ΔΗΜΟΣ ΧΑΝΙΩΝ

ΕΡΓΟ	ΑΠΟΤΥΠΩΣΗ ΑΠΟΚΑΤΑΣΤΑΣΗ ΚΑΙ ΑΝΑΚΑΙΝΙΣΗ ΤΗΣ ΔΗΜΟΤΙΚΗΣ ΑΓΟΡΑΣ ΧΑΝΙΩΝ ΚΑΙ ΔΙΑΜΟΡΦΩΣΗ ΤΟΥ ΠΕΡΙΒΑΛΛΟΝΤΑ ΧΩΡΟΥ		
ΚΑΤΗΓΟΡΙΑ ΜΕΛΕΤΗΣ	ΑΡΧΙΤΕΚΤΟΝΙΚΗ & ΣΤΑΤΙΚΗ ΜΕΛΕΤΗ		
ΣΤΑΔΙΟ ΜΕΛΕΤΗΣ	ΜΕΛΕΤΗ ΕΦΑΡΜΟΓΗΣ	ΗΜΕΡΟΜΗΝΙΑ ΙΑΝΟΥΑΡΙΟΣ 2019	
ΘΕΜΑ ΠΙΝΑΚΑ	ΤΕΧΝΙΚΗ ΕΚΘΕΣΗ ΠΡΟΣΒΑΣΙΜΟΤΗΤΑΣ	Α/Α ΣΧΕΔΙΟΥ ΑΣ001-01Α	ΚΛΙΜΑΚΑ -
ΜΕΛΕΤΗΤΕΣ	ΑΡΧΙΤΕΚΤΟΝΙΚΗ ΜΕΛΕΤΗ ΣΤΑΤΙΚΗ ΜΕΛΕΤΗ Η/Μ ΜΕΛΕΤΗ ΤΟΠΟΓΡΑΦΙΚΗ ΜΕΛΕΤΗ ΕΙΔ. ΣΥΜΒΟΥΛΟΣ	ΙΩΑΝΝΗΣ ΑΡΑΧΩΒΙΤΗΣ "ΟΜΕ ΕΠΕ" ΑΓΓΕΛΙΚΗ ΜΑΚΡΗ-ΤΖΙΩΤΗ ΑΛΙΚΗ ΤΟΥΦΕΞΗ-ΝΑΤΣΗ ΕΛΙΝΑ ΖΟΥΛΑΜΟΓΛΟΥ ΣΤΑΥΡΟΣ ΘΕΟΔΩΡΑΚΗΣ ΓΕΩΡΓΙΟΣ ΓΑΡΥΦΑΛΛΑΚΗΣ ΓΕΩΡΓΙΟΣ ΒΕΡΥΚΑΚΗΣ "ΓΡΑΦΕΙΟ ΔΟΞΙΑΔΗ - ΣΥΜΒΟΥΛΟΙ ΓΙΑ ΑΝΑΠΤΥΞΗ ΚΑΙ ΟΙΚΙΣΤΙΚΗ Α.Ε."	
ΣΥΜΒΟΥΛΟΣ ΕΡΓΟΥ	ΟΤΜ Α.Τ.Ε.

A	Σ	0	0	1	-	01	A	ΙΑΝΟΥΑΡΙΟΣ 2019	Σελ. 1 / 17
ΑΠΟΤΥΠΩΣΗ – ΑΠΟΚΑΤΑΣΤΑΣΗ ΚΑΙ ΑΝΑΚΑΙΝΙΣΗ ΤΗΣ ΔΗΜΟΤΙΚΗΣ ΑΓΟΡΑΣ ΧΑΝΙΩΝ ΚΑΙ ΔΙΑΜΟΡΦΩΣΗ ΤΟΥ ΠΕΡΙΒΑΛΛΟΝΤΑ ΧΩΡΟΥ								ΤΙΤΛΟΣ ΕΓΓΡΑΦΟΥ: ΤΕΧΝΙΚΗ ΕΚΘΕΣΗ ΠΡΟΣΒΑΣΙΜΟΤΗΤΑΣ

ΑΠΟΣΠΑΣΜΑ ΣΧΕΔΙΟΥ Α.07.7

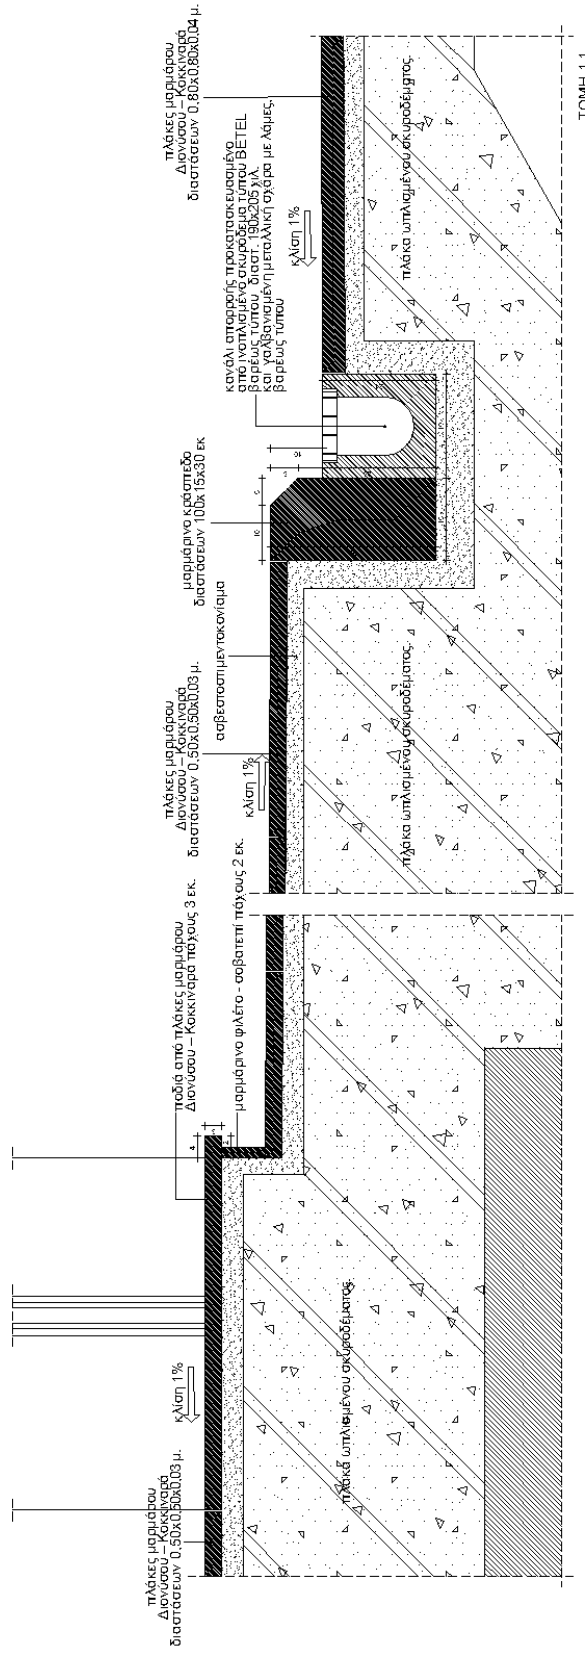
Η υφιστάμενη μελέτη προβλέπει, όπως ήδη αναφέρθηκε πολύ μικρή και διπλή ανισοσταθμία για την πρόσβαση από τους διαδρόμους κυκλοφορίας κοινού προς το εσωτερικό των καταστημάτων, όπως παραστατικά φαίνεται στο παρακάτω απόσπασμα του σχεδίου Α.07.7 της αρχιτεκτονικής μελέτης.

ΑΠΟΣΠΑΣΜΑ ΣΧΕΔΙΟΥ ΣΔ.01

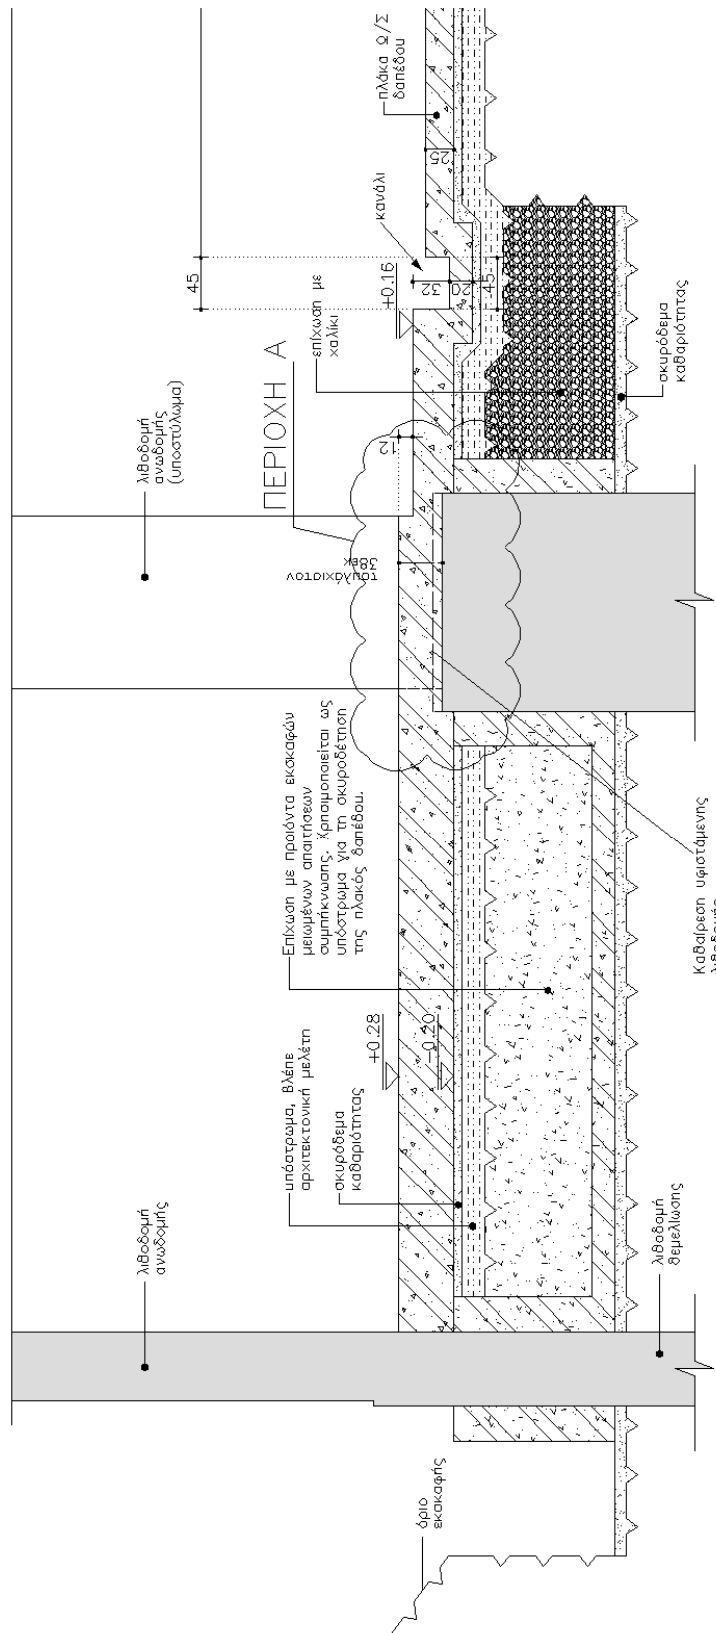
Η παρουσία της ανισοσταθμίας στην περιοχή Α διασφάλιζε ισχυρή σύνδεση του τμήματος της πλάκας ωπλισμένου σκυροδέματος αριστερά της ανισοσταθμίας με το τμήμα της πλάκας δεξιά της ανισοσταθμίας, για να επιτευχθεί αυτό χρειάζεται μικρής έκτασης καθαίρεση της υφιστάμενης λιθοδομής, όπως χαρακτηριστικά σημειώνονται στο απόσπασμα του σχεδίου ΣΔ.01 που παρατίθεται στη συνέχεια.

Η κατάργηση της ανισοσταθμίας των δαπέδων διευκολύνει την κατασκευή.
Το σχέδιο ΣΔ.01 εφαρμόζεται πλέον χωρίς τις ανισοσταθμίες, η διαμόρφωση των οπισμών κλπ, διευκολύνεται.

ΕΝΔΕΙΚΤΙΚΗ ΤΟΜΗ ΑΝΑΤΟΛΗΣ - ΔΥΣΗΣ

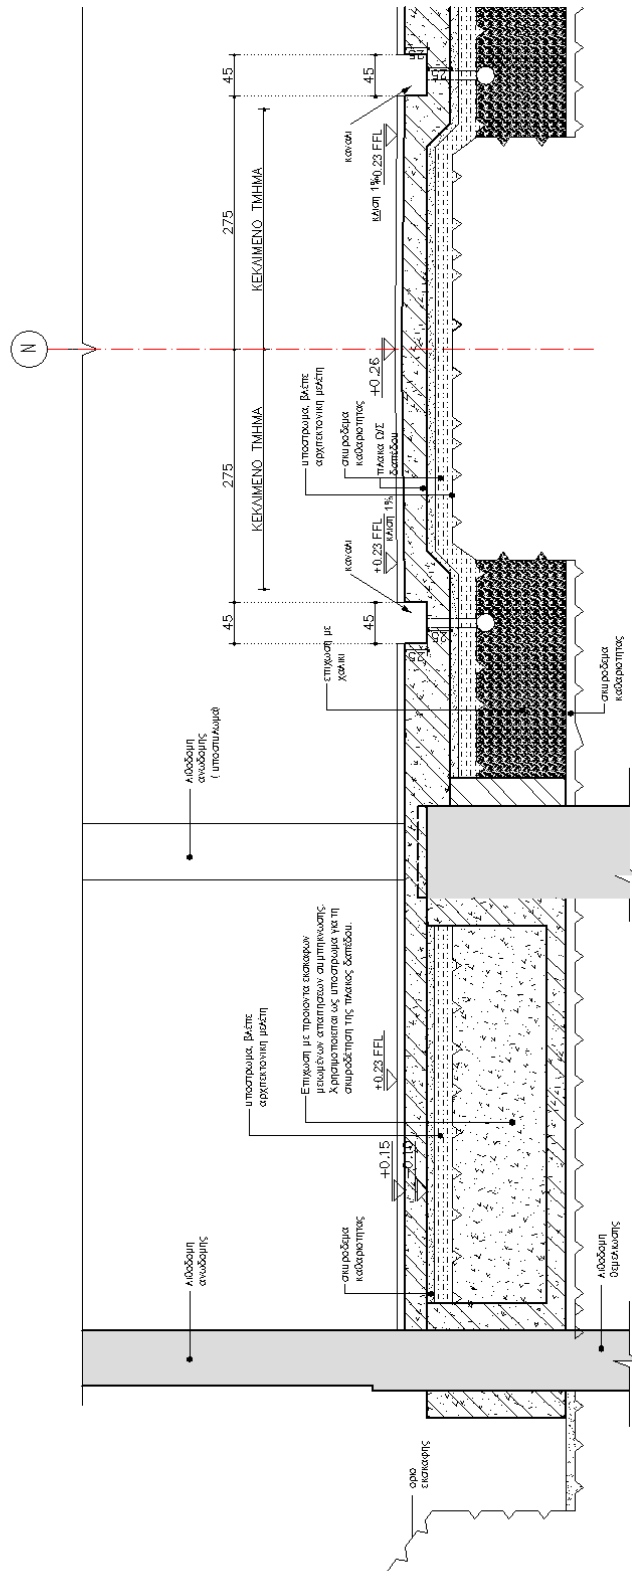
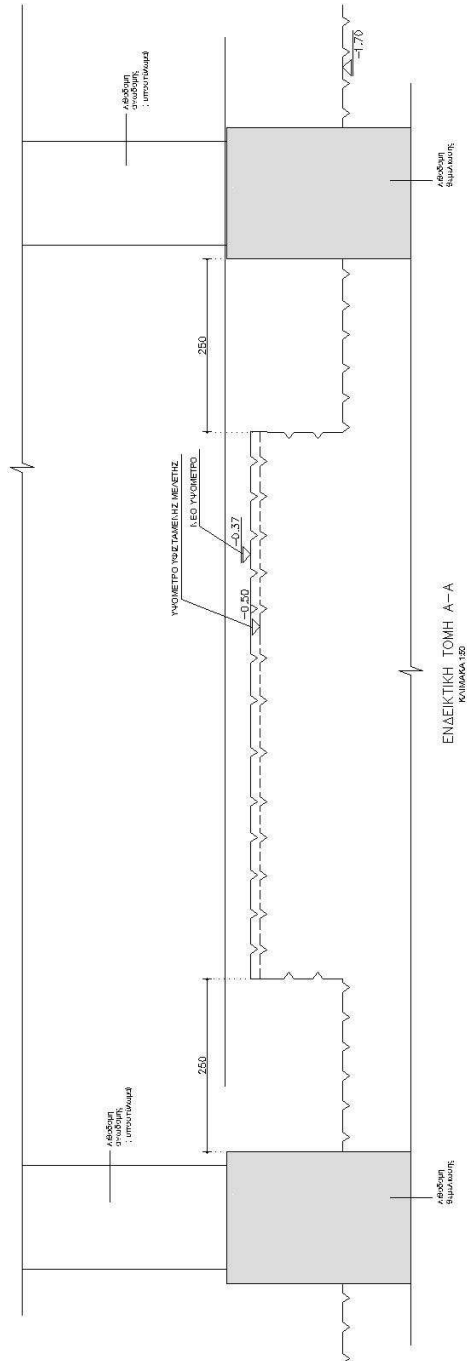
Όπως ήδη αναφέρθηκε προκειμένου να εξασφαλισθεί η προσβασιμότητα των ΑΜΕΑ σε όλη την έκταση της Αγοράς αποφασίσθηκε να καταργηθεί η ανισοσταθμία των δαπέδων καταστημάτων, πεζοδρομίων και εσωτερικών δρόμων, επιλέγοντας ενιαίο υψόμετρο για τα δάπεδα της Αγοράς.

Ως τελική στάθμη δαπέδου καταστημάτων επιλέχθηκε η στάθμη +0.23, ενώ η στάθμη αξόνων των διαδρόμων στην διεύθυνση Ανατολής – Δύσης στο +0.26 και +0.28 στην διεύθυνση Βορρά – Νότου.

Η επιλογή του υψομέτρου έγινε με την παραδοχή πως η άνω στάθμη της λιθοδομής των θεμελίων είναι στην στάθμη ± 0.00 , όπως προκύπτει από στοιχεία των προηγούμενων μελετών, έτσι ώστε η αναγκαία καθαίρεση της στέψης της λιθοδομής θεμελίωσης για την κατασκευή του δαπέδου να είναι της τάξης των 10 εκ. Αν κατά την φάση των εκσκαφών και αποκαλύψεων η στέψη προκύψει σε χαμηλότερο υψόμετρο, τότε η τελική στάθμη των δαπέδων θα επαναπροσδιορισθεί από την Υπηρεσία.

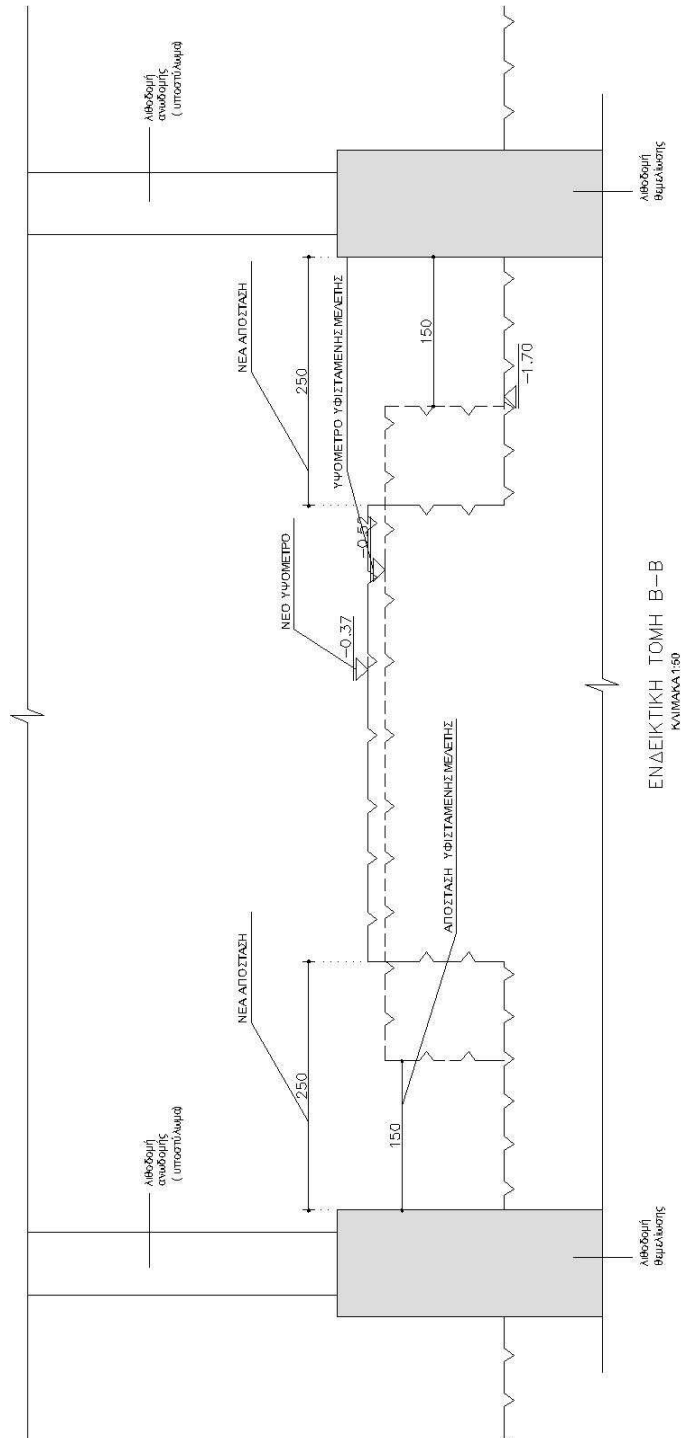
Μείωση της εκσκαφής στις περιοχές των διαδρόμων κατά περίπου 15 εκ, όπως φαίνεται στο παρακάτω σκαρίφημα.

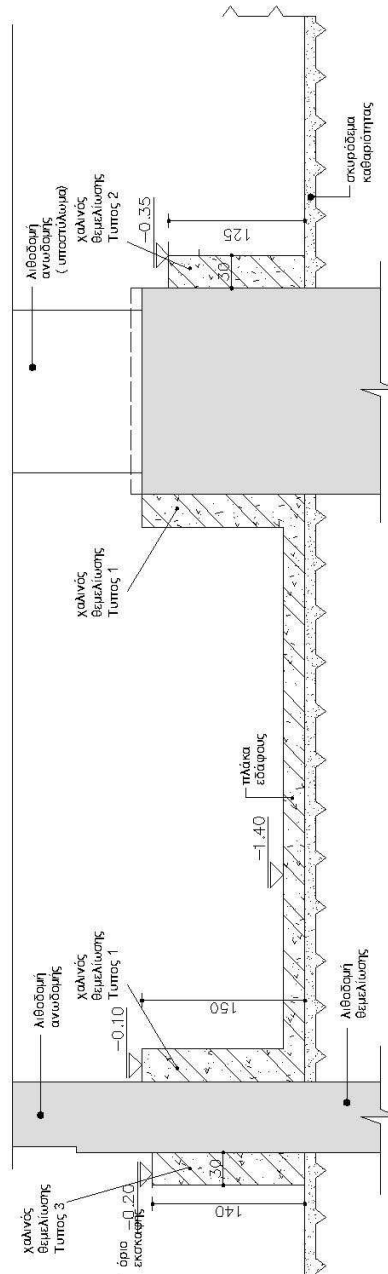
Τροποποιούνται οι μορφές των χαλινών, καθώς καταργείται η μεταβολή των υπομέτρων του δαπέδου.

Οι «τύποι» των περιμετρικών χαλινών μειώνονται σε τρεις:

Τύπος 1: 30 cm x 150 cm

Τύπος 2: 30 cm x 125 cm

Τύπος 3: 30 cm x 140 cm

Οι οπλισμοί τροποποιούνται κατ' αναλογία χωρίς να μεταβληθούν.

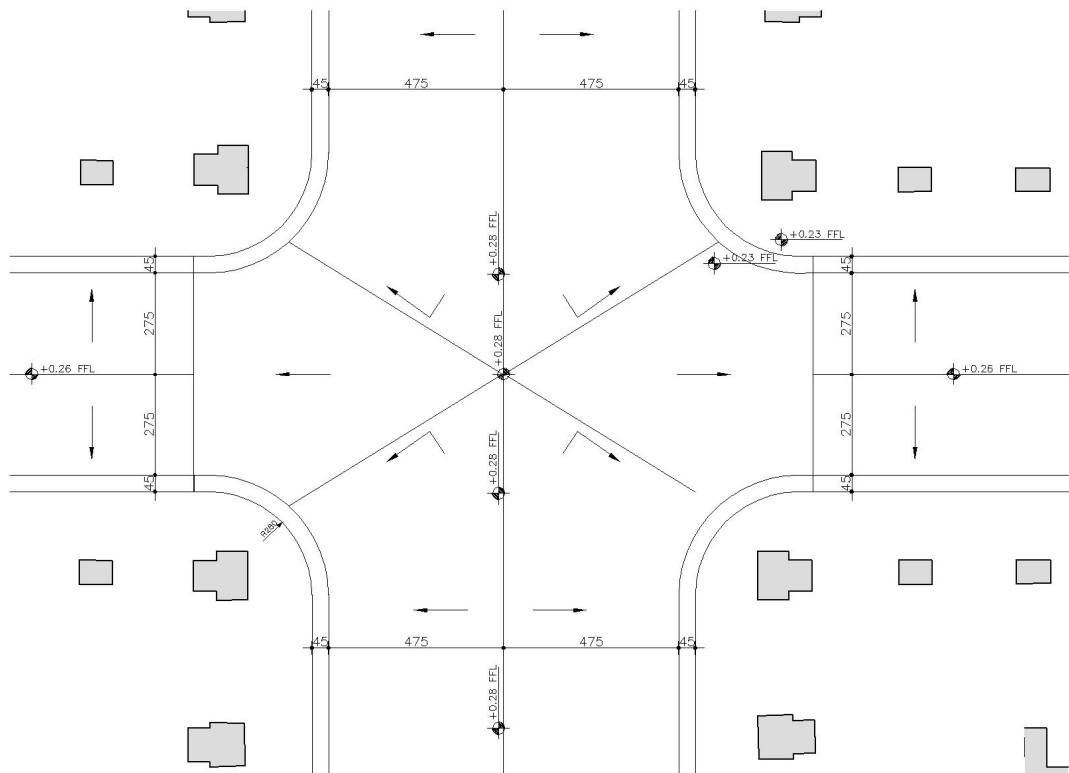
Τα κανάλια αποστράγγισης δεν διακόπτονται στο κεντρικό τμήμα.
Ενδεικτικά παρατίθεται το παρακάτω σκαρίφημα.

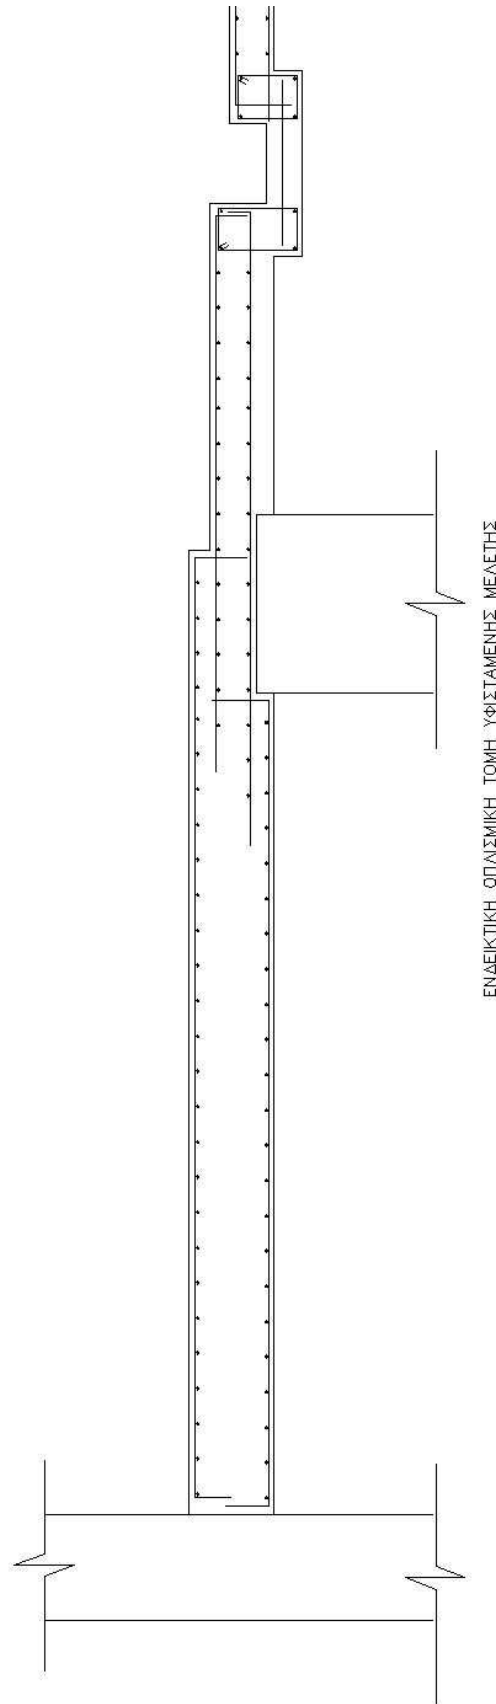
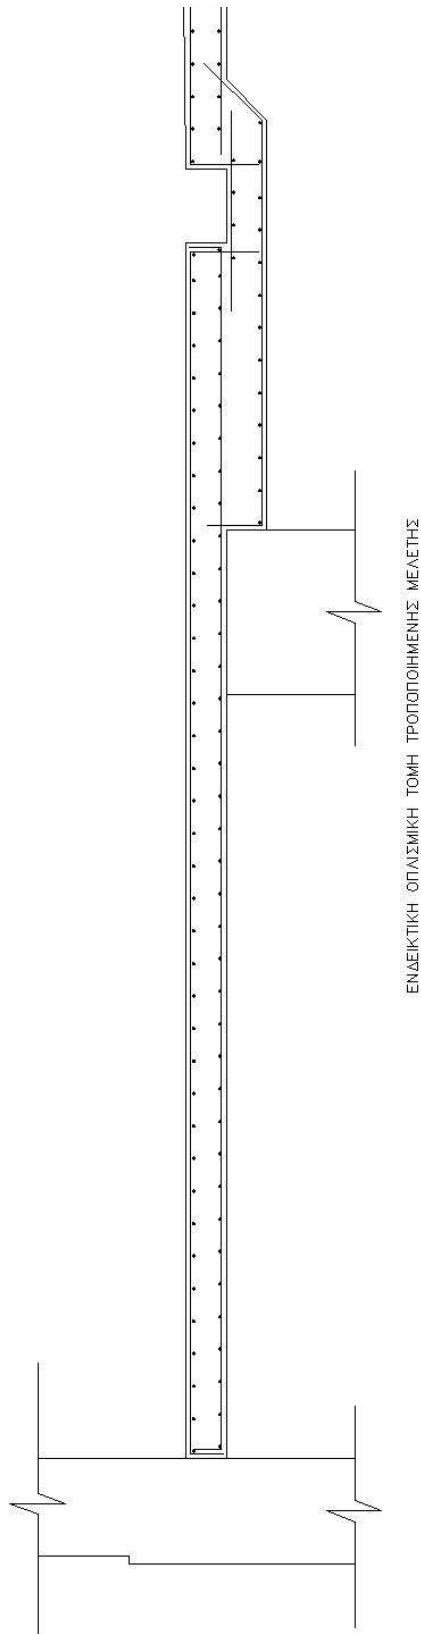
Οι μορφές των οπλισμών του δαπέδου απλοποιούνται καθώς τόσο οι κάτω, όσο και οι πάνω στρώσεις οπλισμού συνεχονται.
Ακολουθούν ενδεικτικές τομές για την υφιστάμενη και τη τροποποιημένη διαμόρφωση του οπλισμού.
Αυτής της μορφής διαμόρφωση εφαρμόζεται στα σχέδια ΣΔ 02 ÷ ΣΔ 06.
